**Avis de la Mission Régionale d'Autorité environnementale
de Nouvelle-Aquitaine
sur le projet de construction de 5,5 hectares
de serres pour cultures maraîchères à Sainte-Bazeille (47)**

n°MRAe 2023APNA125

dossier P-2023-14288

Localisation du projet : Commune de Sainte-Bazeille (47)
Maître(s) d'ouvrage(s) : NÉODYME
Avis émis à la demande de l'Autorité décisionnaire : Val de Garonne Agglomération
En date du : 8 juin 2023
Dans le cadre de la procédure d'autorisation : Permis de construire
L'Agence régionale de santé et la préfète de département au titre de ses attributions dans le domaine de l'environnement et la préfète ayant été consultées.

Occupations du sol (source : étude d'impact page 65)

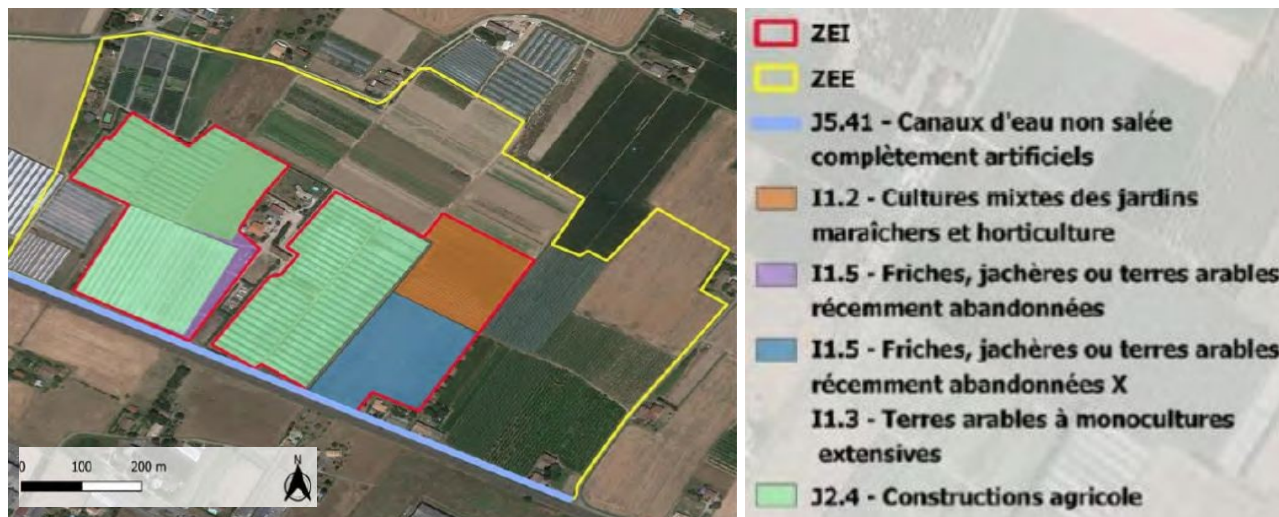
La MRAe constate que les cartographies fournies ne sont pas de bonne qualité (légendes I1.5 et I1.3 incompréhensibles ; milieux environnant de la ZEI non décrits ; terres à monocultures extensives I1.3 annoncées dans la légende mais non cartographiées ; secteur I1.2 d'implantation de la nouvelle serre en extension ne correspondant pas au descriptif initial-pour mémoire prairie pour partie).

La MRAe recommande de fournir une nouvelle illustration de l'occupation du sol (en particulier cartographie de la page 65) correctement renseignée et sur un périmètre approprié. C'est cette carte qui sert de support à la compréhension des enjeux en termes de biodiversité.

Extrait du PLU de Ste Bazille page 222 de l'étude d'impact

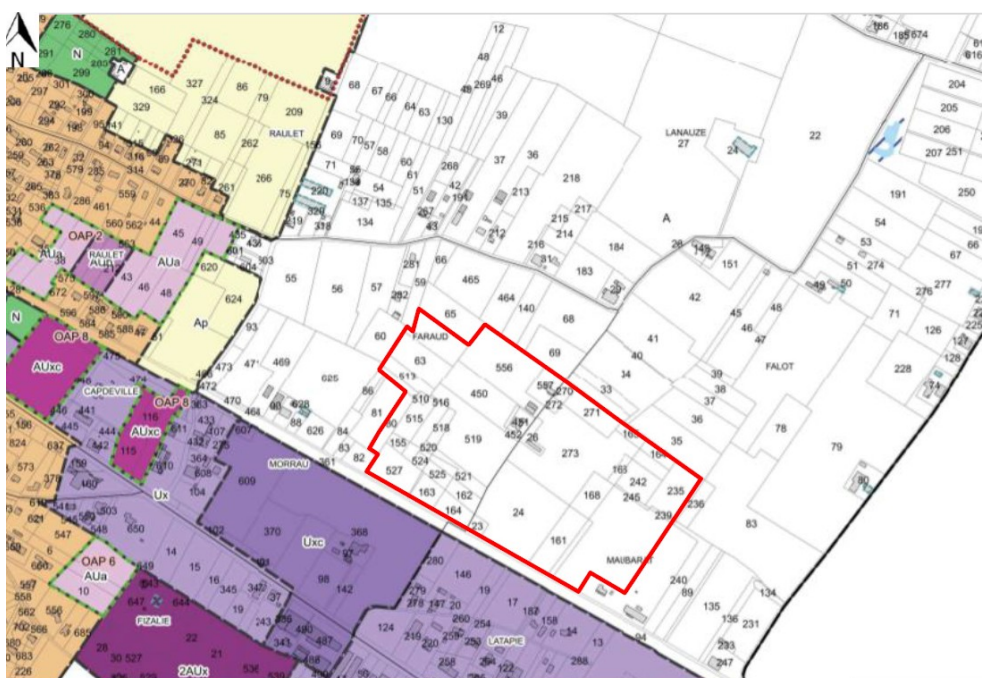
La MRAe recommande d'approfondir l'analyse de la modification du régime hydrologique local induite par le projet. Dans des situations de fortes précipitations (phénomènes qui ne sont pas à négliger dans le contexte du changement climatique), les hypothèses d'équilibre entre la gestion prévue des eaux pluviales (récupération et infiltration) et le niveau de la nappe méritent d'être confortées. La question se pose d'autant plus dans un contexte de proximité immédiate avec des zones d'urbanisation (zonages UX et Uxc dédiés aux activités économiques et commerciales - Cf. page 222 de l'étude d'impact) et d'effets cumulés potentiels en termes d'imperméabilisation des sols (urbanisation et évolutions agricoles) .
